# 町道三増 102 号線

## 町道田代 6401 号線 挟在斜面樹林

### 樹林残地に関するコメント

平成 18 年 11 月

下部切土法面 硬質で自立しているが、切土後、長期間放置されたままのため、割れ目に樹木根系が侵入し崩落が発生している。ツル植物、シダ類が生育し斜めからは緑に見える状況であり、吹付砕工をツル植物などにより隠蔽することが望ましい。

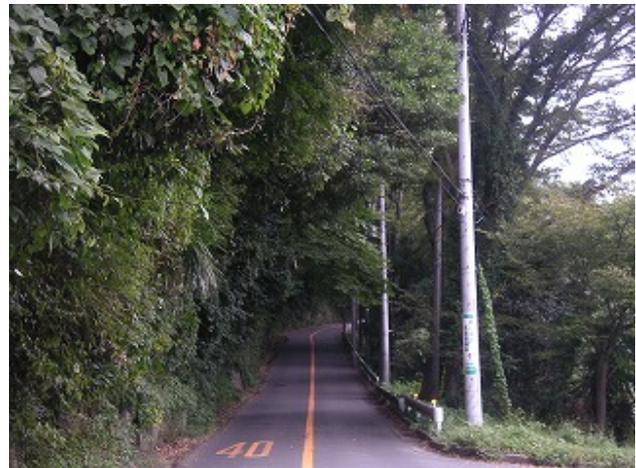
急勾配部(2)は、硬質岩の裸出する切土法面に対する対策と考えられ、現在自立しているものの切土がなされてから長期間が経過するために樹木根系が割れ目に侵入し落石が発生しているために吹付砕工をロックボルトの支承構造物とする崩壊防止対策工の適用は妥当と考えられる。ただし、急勾配のため、また、地山の風化を抑制するため吹付砕工の中詰めをモルタル吹付工によるものとしているが、吹付砕工下梁を利用し植栽スペースを造り、ツル植物を導入し、吹付砕工の隠蔽を図ることが景観面では望ましいものといえる。

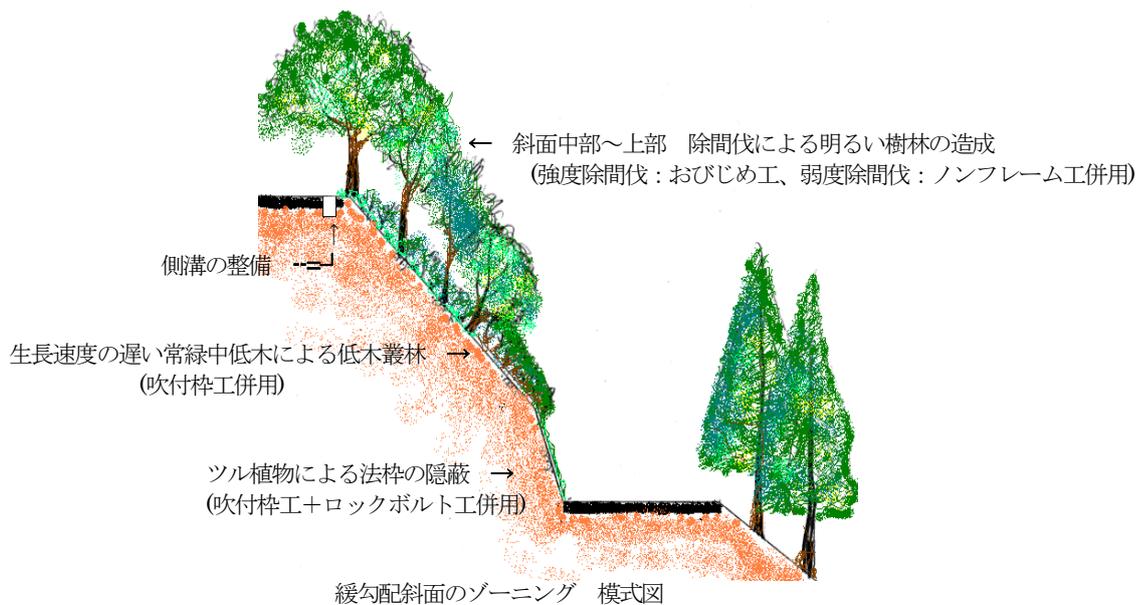
法面肩から緩勾配斜面中段部にかけては、表層風化土層の崩壊抑制のため下部急勾配切土法面に実施する吹付砕工を巻き込むように延長し、枠内に常緑低木を導入し伐開された林床に直射日光、強風が吹き込み乾燥することによる樹林の衰弱を抑制することが好ましい。このような樹林と樹林外部の境界に生育する中低木叢林をマント・ソデ群落と称し、伐採地に隣接する樹林の保護組織としての効果を持つものである。

概略設計では表土をそのまま残すという形になっており、そのまま放置しておくで 5～10 年で中高木林が生育し、現在と同じように町道三増 102 号線に枝を張り出すこととなる。これを避けるためには、生長が遅く樹高が高くならず、かつ、うっ閉効果の優れた常緑低木を密生させることが好ましいものとする。これにより、落葉低木の根系緊縛力による風化土層の安定化と吹付砕工による表層土の浸食防止が行われ、かつ、中高木の侵入による生育を抑制することができるために長期間維持管理を行うことなく、町道に対する落枝の発生を防ぎつつ斜面の保護を行うことが可能となる。

斜面上部に成立した常緑中低木によるマント・ソデ群落生育の遅いヤブツバキなどの常緑広葉樹が道路と林地の境界に生育し、袖やマント状となり林内へ直接風や、直射日光が差し込むことを防ぎ、林地を保護している。切土法面の肩から斜面中腹部にかけて中低木常緑広葉樹によるマント・ソデ群落を造成することにより、町道三増 102 号線への枝の張り出しを抑えることが可能となる。また、常緑樹によりうっ閉された林地には、タケも入りにくいいため、管理を軽減できる。
